# Demande d'autorisation unique pour le parc éolien de la Briqueterie

## *Mémoire en réponse aux observations de l'enquête publique complémentaire n°E22000038/76 du 13/06/22 au 22/06/22*

**CENTRALE EOLIENNE  
LA BRIQUETERIE**

**Portant sur la régularisation de l'autorisation environnementale accordée à la société Centrale éolienne La Briqueterie en vue d'exploiter un parc éolien composé de quatre éoliennes et d'un poste de livraison situé sur les communes de SAINT-MACLOU-LA-BRIERE (76110) et VATTETOT-SOUS-BEAUMONT (76110)**

Fig. Mise en situation de l'éolienne E1 et de l'axe de ruissellement, photo du 29/11/17

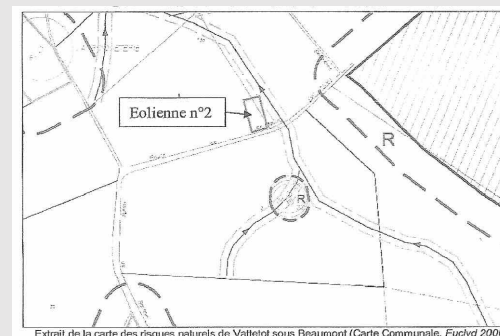
D'autre part, au sujet de la remarque de M. Vincent sur l'axe de ruissellement et de la position de l'éolienne E2 qui pourrait selon lui aggraver la situation locale. Nous pouvons constater sur site par temps fortement pluvieux la création naturelle de « bâches » d'eau comme sur la photo ci-après.

Comme nous pouvons le voir, la route communale coupe déjà à ce jour l'axe de ruissellement mentionné par M. Vincent. La bétail dans la parcelle de M. Vincent (au milieu de la bâche d'eau) servant dans le temps à évacuer cette eau est bouchée. La situation ne sera donc pas aggravée par le parc éolien d'autant plus que nos aménagements seront situés en dehors du ruissellement, mais dans le même axe que celui-ci, donc en parfaite compatibilité pour favoriser leur écoulement.

Par ailleurs il existe une bétairie dans la parcelle de M. Vincent. Celle-ci est bouchée et empêche donc l'écoulement naturel des eaux pluviales, et provoque le phénomène pris en photo. Pour ce qui est des cavités, nos éléments de réponse se trouvent en partie 2-3-6 du présent mémoire.

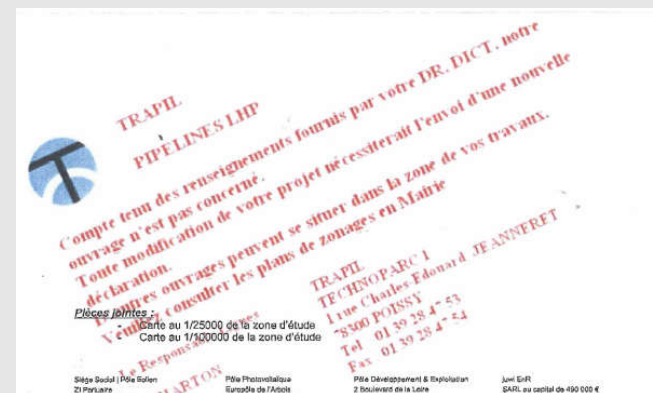
- La Société des Transports pétroliers par pipeline TRAPIL (SML4) écrit un courrier bien spécifique (lettre jointe au PV) pour signaler que la zone du projet est traversée par le pipeline hydrocarbures haute pression Le Havre -Cambrai appartenant au réseau des Oleoducs de Défense Commune relevant de l'OTAN et opéré par ordre et pour le compte de l'Etat (Service National des Oléoducs Interalliés) par TRAPIL. Elle donne des prescriptions techniques pour l'implantation d'un support d'éolienne par rapport à l'axe de la canalisation de transport (distance égale ou supérieure à 4 fois le cumul de la hauteur du mât augmenté de la longueur de la pale montée sur le rotor. Différentes prescriptions sont développées et il est expressément demandé que le porteur de projet communique l'implantation précise des éoliennes et leur hauteur afin de vérifier la compatibilité avec les prescriptions.

La zone d'implantation du parc éolien a été définie en prenant en compte la distance de sécurité à la canalisation TRAPIL telle que définie à la date du dépôt de notre demande d'autorisation comme le montre la carte présente en Annexe 8.1 du dossier (page suivante).

Cette carte montre très bien que la zone d'étude du projet respecte à minima une distance de 150m avec la canalisation. Le parc éolien respecte les préconisations et les distances de sécurité demandées par TRAPIL lors de l'instruction de notre demande.
